Ответы на замечания и предложения, поступившие в ходе общественных обсуждений по проекту планировки территории в				
границах улиц Сергея Акимова, Волжская набережная, Пролетарская, Карла Маркса и проекту межевания территории по улице Сергея Акимова, в районе дома № 50 в Канавинском районе города Нижнего Новгорода				
ФИО Мишнина Т.В., Дашкевич О.В., Прозорова Н.И., Белецкая Е.Е., Илюшкина А, Ерошина Е.В., Давыдова Г.В., Румянцев Е.В., Соловьев М.Ю., Чеботарева К.В. Горбунова Д.А. Гаринова Л.П., Гурова Л.С., Богомолова Е.С., Чернышев П.М. Грязецкий А.М., Адушкина И.В., Фокина Т.А., Никанорова Е.Ю., Антипова Е.Г., Токаренко М.Н., Барышев О.В., Стрельцова Н.М., Гибулина Л.В., Ловцов И.А., Муразян Э.Р., Чеботарев А.И., Апостолова М.В., Кузьмина Е.А., Гуров	Предложения и замечания, поступившие в ходе общественных обсуждений Вернуть Росавтодор как детский сад			
А.В., Стрельцова Н.М. Мишнина Т.В., Дашкевич О.В., Прозорова Н.И., Белецкая Е.Е., Илюшкина А, Ерошина Е.В., Давыдова Г.В., Румянцев Е.В., Соловьев М.Ю., Токаренко М.Н., Муразян Э.Р., Чеботарев А.И., Апостолова М.В.,	школой и Росавтодором, дорогу до домов	Получен ответ ГУ Упрдор Москва — Нижний Новгород об отказе на возврат земел

Существующее использование:

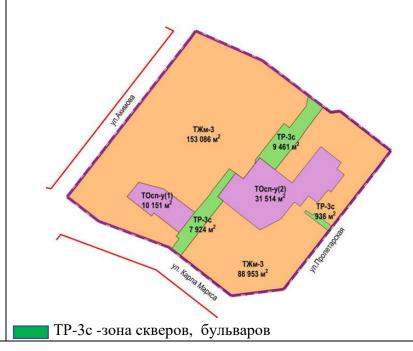
Сохранить часть зеленой зоны

Под застройку попадает незначительная часть зоны TP-3с, фактически занятая порослью американского клена и тополя. Часть зоны TP-3с между домами 14 и 12, 12A по ул.Пролетарской, планируемой для организации парковочных пространств, не заасфальтированы, но уже используются под парковку.
